DODATEK Č. 2 KE SMLouvĚ O DíLO

„II/387 Koroužné, opěrná zed“

Změnový list	
Stavba: II/387 Koroužné, opěrná zeď Číslo smlouvy objednatele: 167491 Číslo smlouvy zhotovitele: 2024-MT-13	číslo změny: 9 Datum: 11.06.2025
Objednatel: Kraj Vysočina, Žižkova 1882/57, 586 01 Jihlava, IČ: 708 90 749	
Změna stavebních objektů: SO 251 - Opěrná zeď A	
Popis změny: Nepředvídatelné geologické podmínky (skutečný stav skalního masivu), které se zásadním způsobem lišily od předpokladů projektové a zadávací dokumentace. S ohledem na vystupující skalní masiv zasahující do jízdního pruhu bylo přistoupeno ke sjednocení šířky jízdního pruhu na 3,25 m, neprovádění drenáže odvodnění zemní pláně v km 0,000-0,162 se zřízením jednostranného příčného sklonu komunikace směrem k opěrné zdi. I přes sjednocení šířky jízdních pruhů bylo nutné provést frézování skalní paty komunikace, viz návrh ZSPD. Uvolnění skalní bloky nad komunikací byly nutné přichytit ocelovými svorníky, viz návrh ZSPD. Levostranná drenáž v km 0,162-KÚ byla doplněna o filtrační geotextílii, která v PDPS chyběla. Doplněny byly také asfaltové zálivky podél ŽB římsy opěrné zdi a obruby s kamennou dlažbou na koncích říms, které v PDPS chyběly.

Předávací protokol o zaměření kubatury odfrézování skalního svahu

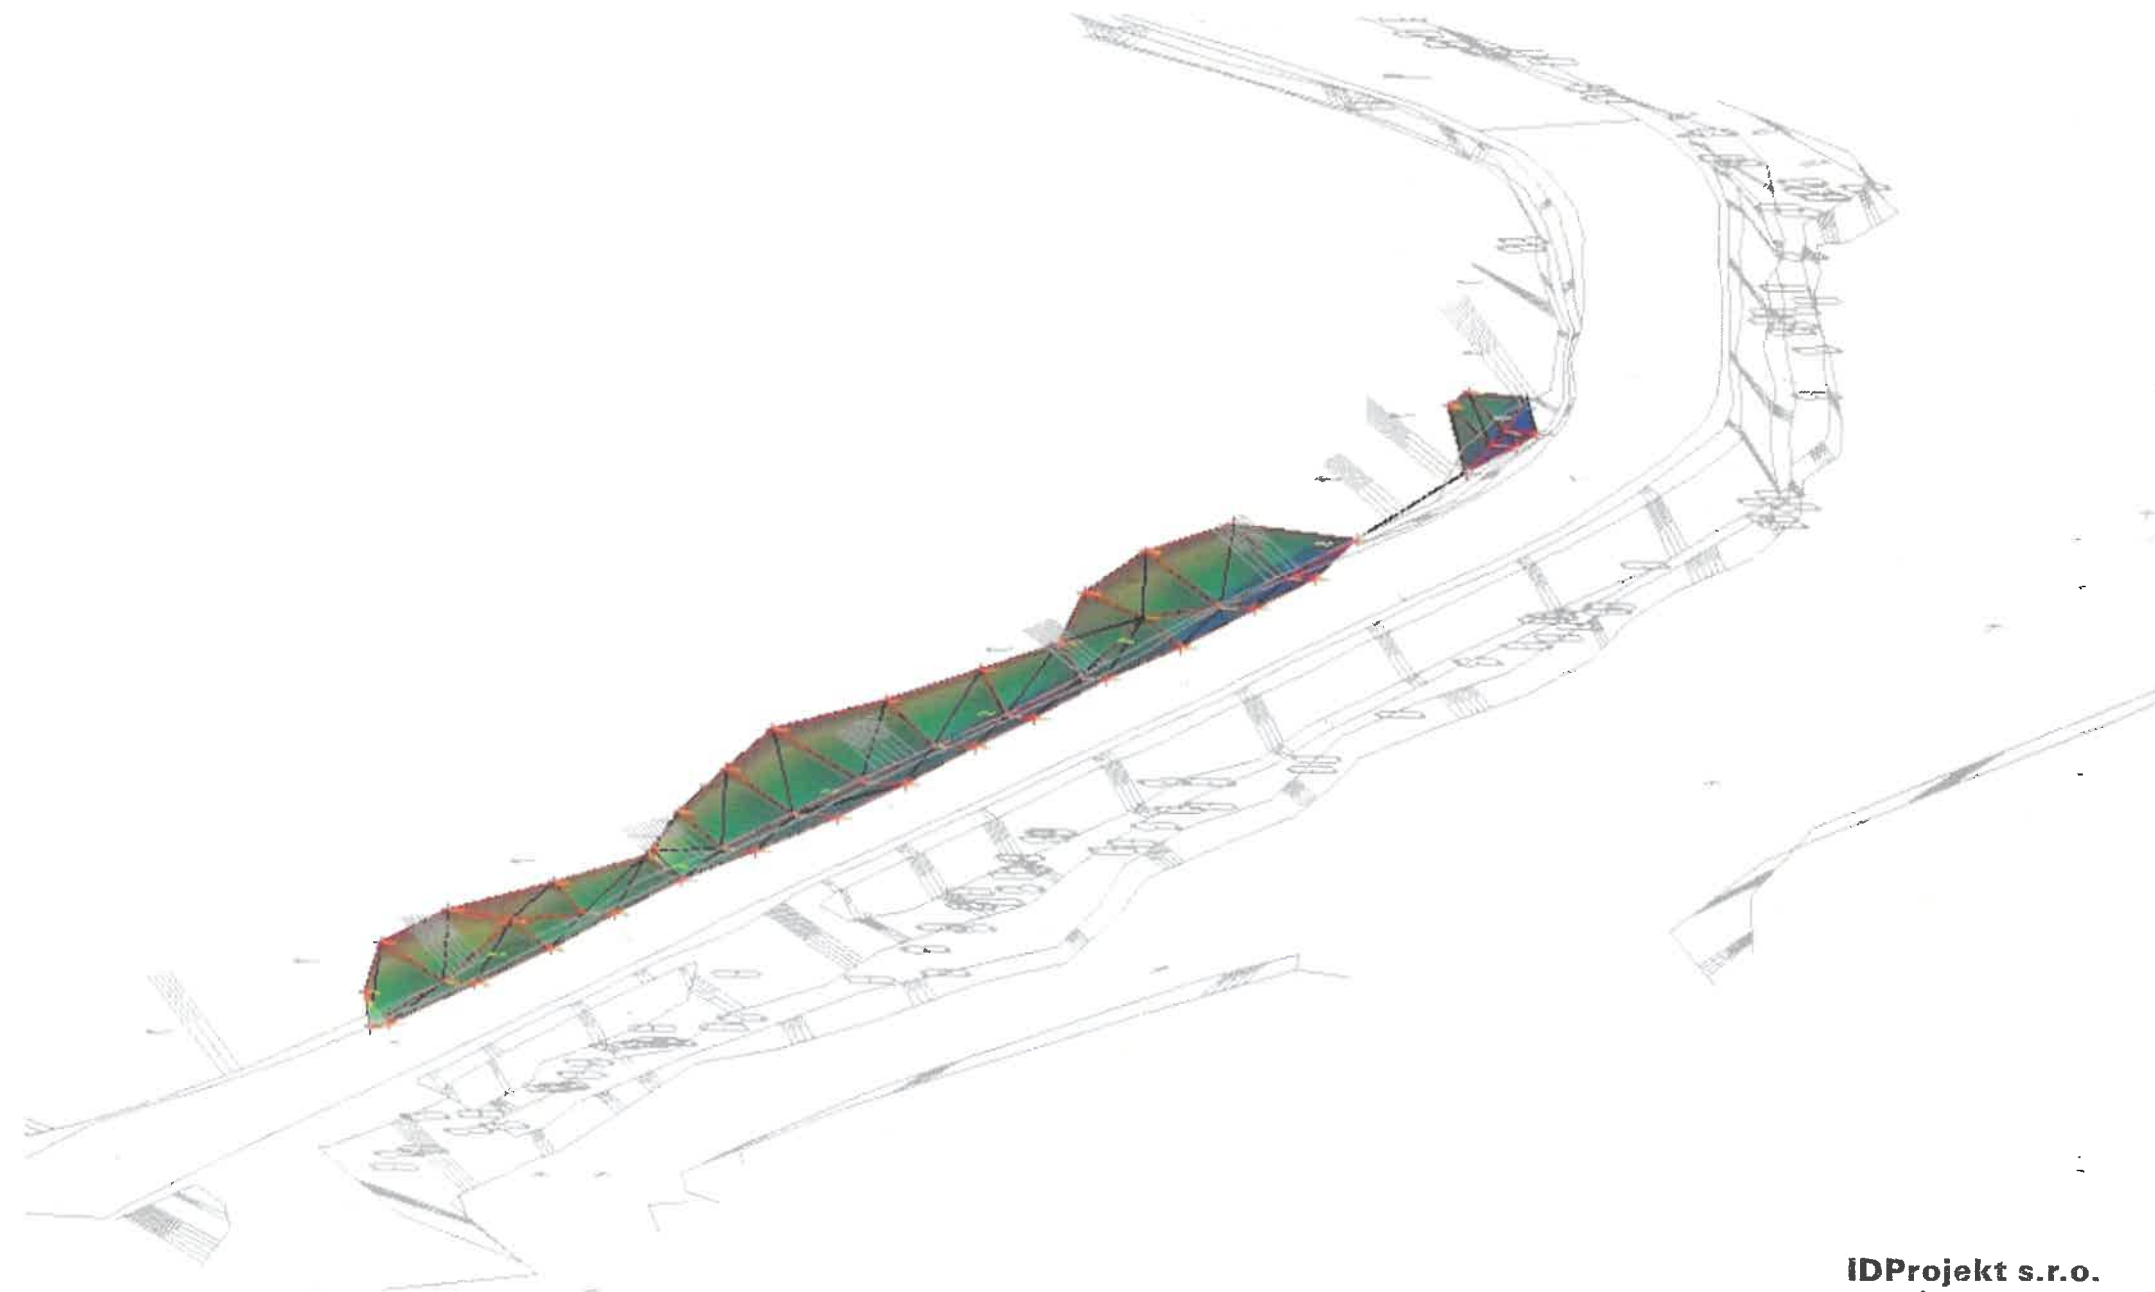
Dne 27.5.2025 bylo provedeno zaměření kubatury odfrézovaného skalního svahu na akci: **II/387 KOROUŽNÉ, OPĚRNÁ ZEĎ, SO 251 – OPĚRNÁ ZEĎ.**

Celková kubatura odfrézování je 121,24m³
